ZÁVAZNÉ STANOVISKO

podle § 17 odst. 1 písm. a) a c) vodního zákona pro stavbu s názvem: „**Oprava mostu přes řeku Moravská Dyje, Velký Pěčín**“. Stavbou budou dotčeny pozemky: p.č. 531/1, 25/3, 494/11, 494/8 v obci Dačice, k.ú. Velký Pěčín, kraj Jihočeský, HGR: 6540, č.h.p.: 4-14-01-0200-0-00. Předmětná stavba se nachází ve stanoveném záplavovém území VVT Moravská Dyje (rozhodnutím Krajského úřadu Jihočeského kraje č.j.: KUJCK 28287/2008 OZZL/7 Wo ze dne 05.01.2009). Orientační určení polohy stavby (v souřadnicovém systému S-JTSK): X 1159499, Y 683198. Projektová dokumentace byla vypracována Projektční kanceláří PRIS spol. s r. o., Osová 20, 625 00 Brno, č. zakázky 18001, 05/2018.

Oprava mostu přes řeku Moravská Dyje, Velký Pěčín

PODÉLNÝ ŘEZ 1:100

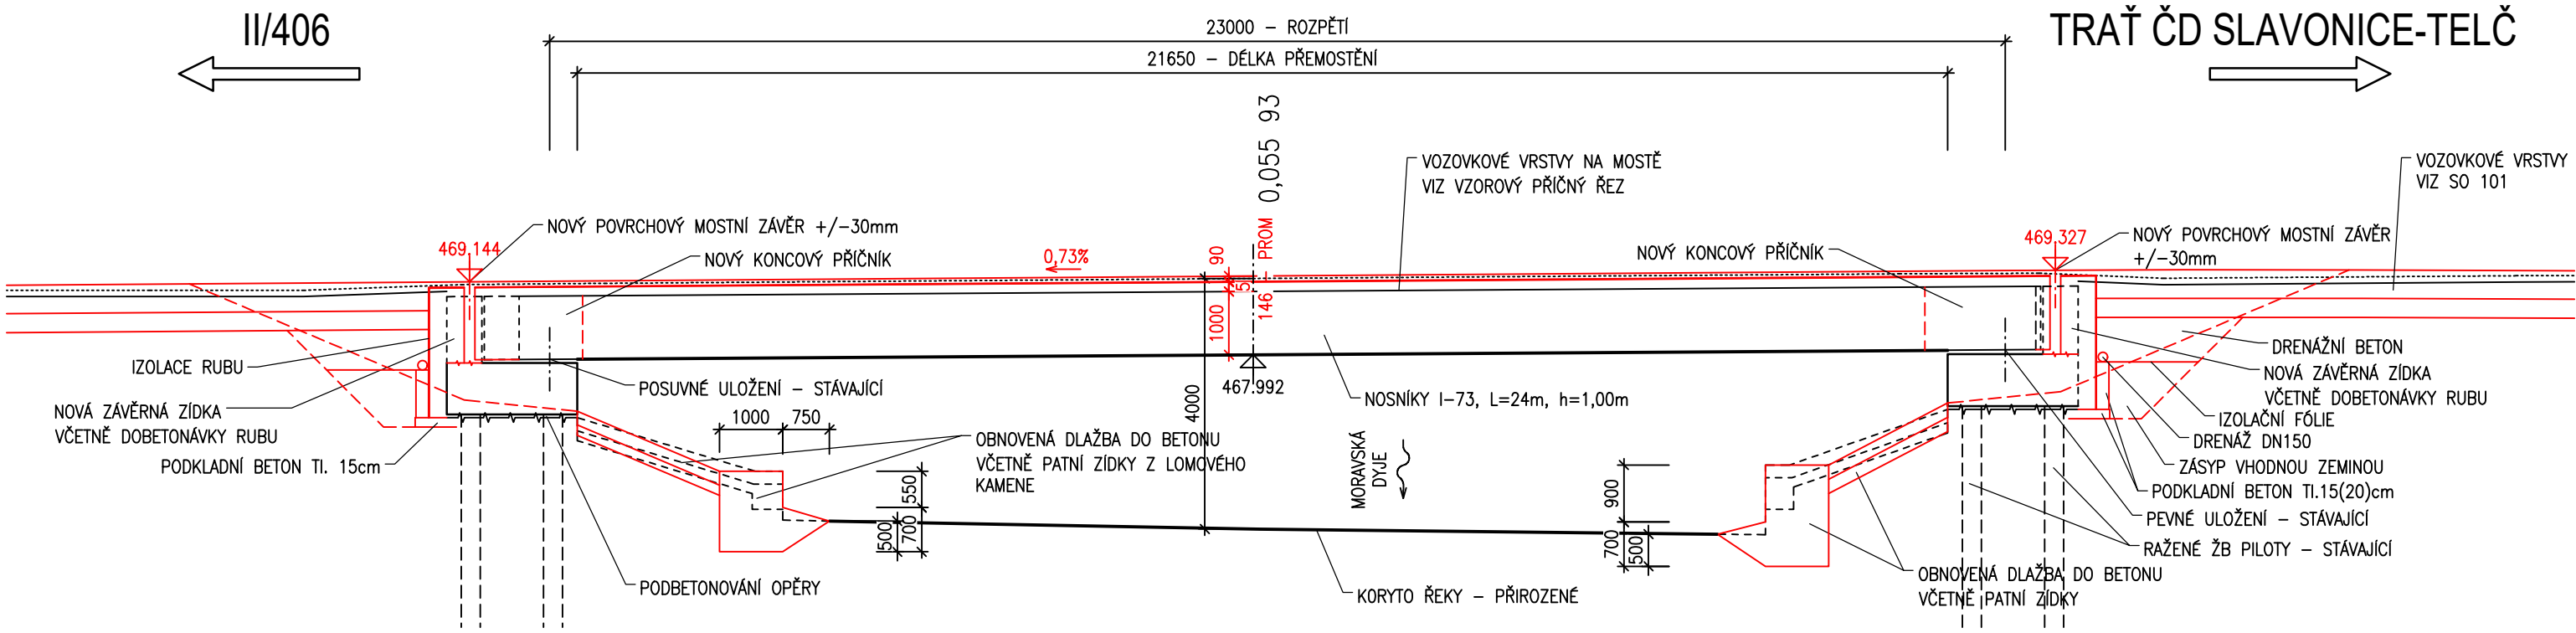
1. Zaústění žlabovek do koryta vodního toku bude opřeno o betonovou patku min. hloubky 0,80 m.
2. Během stavby nesmí dojít k dotčení koryta vodního toku nad rámec nezbytných stavebních úprav, znečištění toku stavebním odpadem a dalšími látkami nebezpečnými vodám. Závadné látky, lehce odplavitelný materiál ani stavební odpad nebudou volně skladovány na břehu.
